Estudio de Impacto Ambiental Categoría II

Información Complementaria N°1

Proyecto Alamedas del Valle

Promotor: Colinas de Arraiján, S.A.

*Planos Aprobados de
Servidumbre y Terracería
por el MOP*

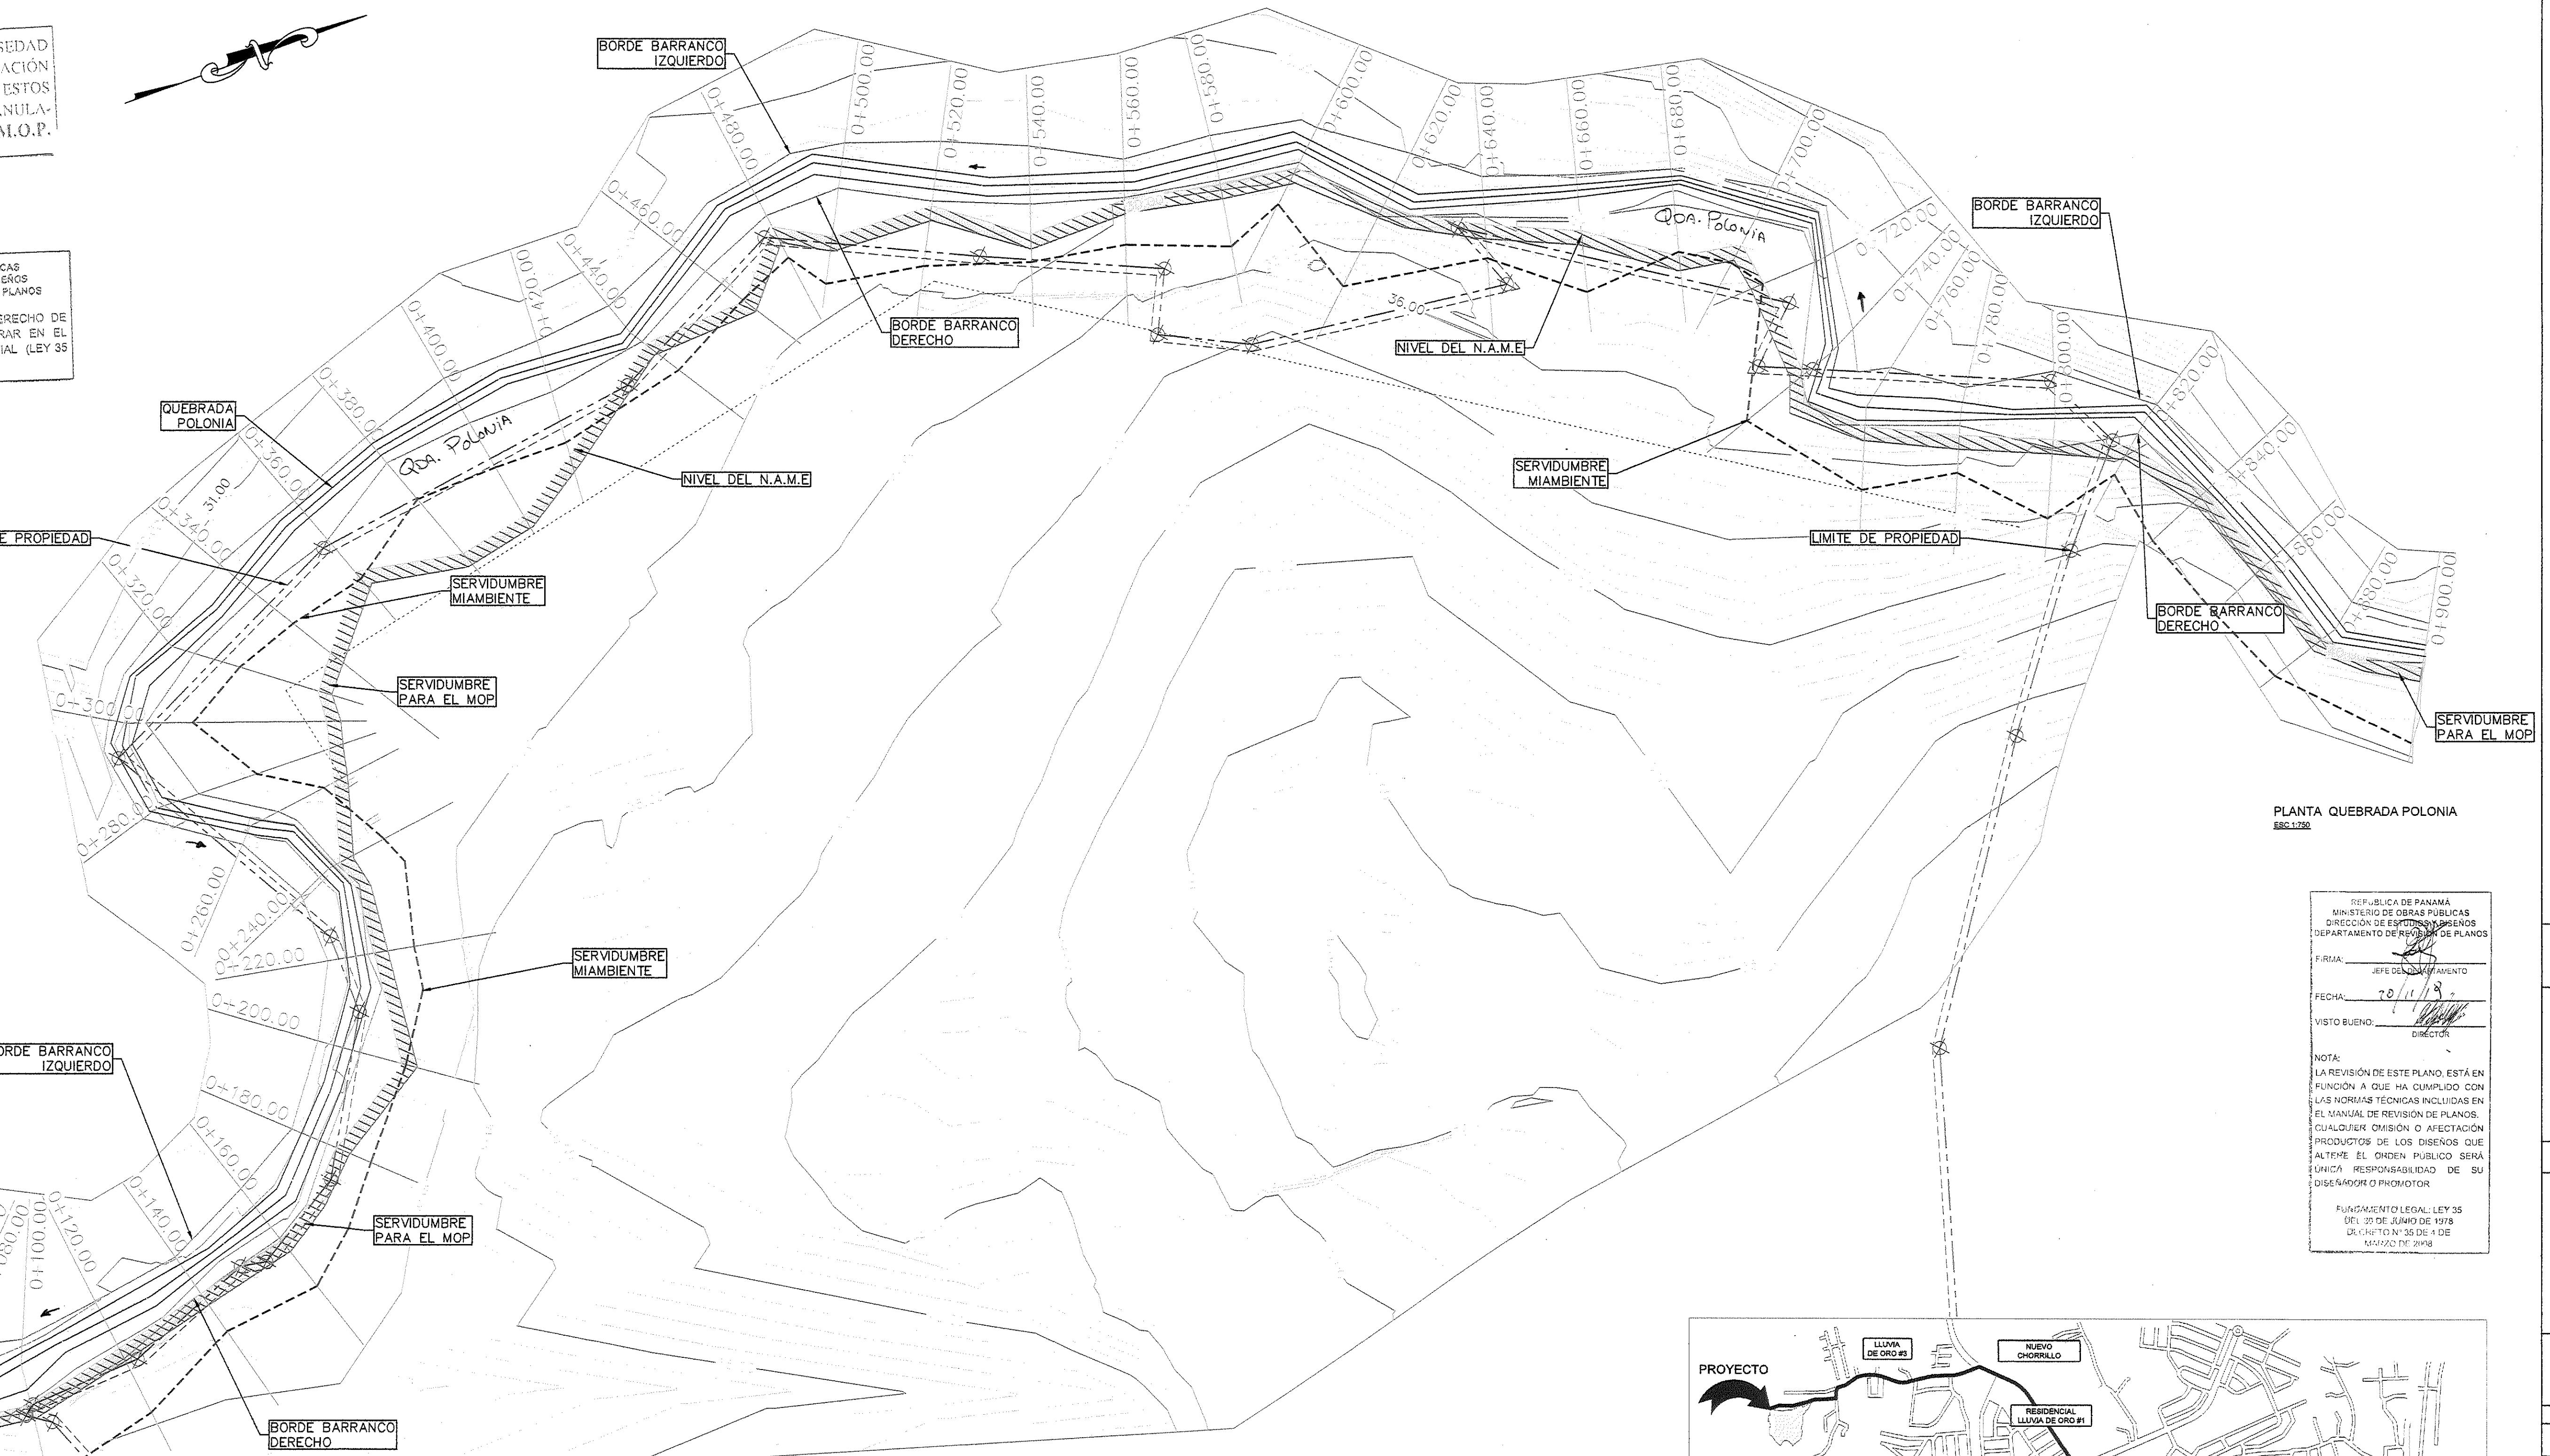
Observación No. 12a. Presentar un análisis real de inundaciones, además tomar en cuenta que el desmonte de la capa vegetal disminuye la infiltración y aumenta la escorrentía superficial lo que modifica las características del Lugar, por ende, su comportamiento ante precipitaciones máximas.

Punto 12a): Revisar el Anexo 6.2 del EsIA *páginas 321 a 366* el mismo contiene el Estudio Hidráulico e Hidrológico aprobado por el Ministerio de Obras Públicas (MOP) que analiza los potenciales de crecidas máximas y establece los niveles de terracería segura para las obras. Además, *Ver Anexo 6* se incluyen los Planos Aprobados por el MOP con los niveles de terracería segura y la servidumbre de la quebrada Polonia.

Por otro lado, el nivel de terracería final diseñado es muy superior al nivel máximo de inundación previsto, por lo que no se esperan afectaciones al Proyecto y/o a las fincas colindantes. (*Ver Respuesta 4a.*)
